Blue Print

ADN12352, ADR162314

Nissan Qashqai 2013 > (J11) Modell, X-Trail 2014 > (T32)

Kraftstofffilter

Abb. 1 ADN12352

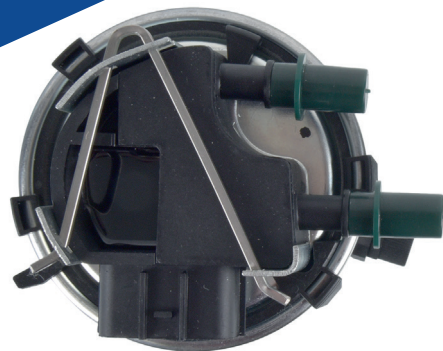
Wasser im Kraftstoff, die Hinweislampe leuchtet im Schalttafeleinsatz des Fahrzeugs, nachdem der Kraftstofffilter ausgetauscht wurde.

Es wurde bei der Inspektion ein falscher Filter verbaut. Dies kommt durch eine geänderte Spezifikation, mit der im Filter installierten Kraftstoffheizung und eines geänderten Sensor, zustande. Es betrifft Qashqai Modelle, die ab August 2014 und X-Trail-Modelle, die ab Dezember 2014 gebaut wurden.

Der richtige Kraftstofffilter, für die Qashqai Modelle vor August 2014 und die X-Trail Modelle vor Dezember 2014, kann durch die im Filter verbaute schwarze Kraftstoffheizung/Wassersensor identifiziert werden (Abb. 1).
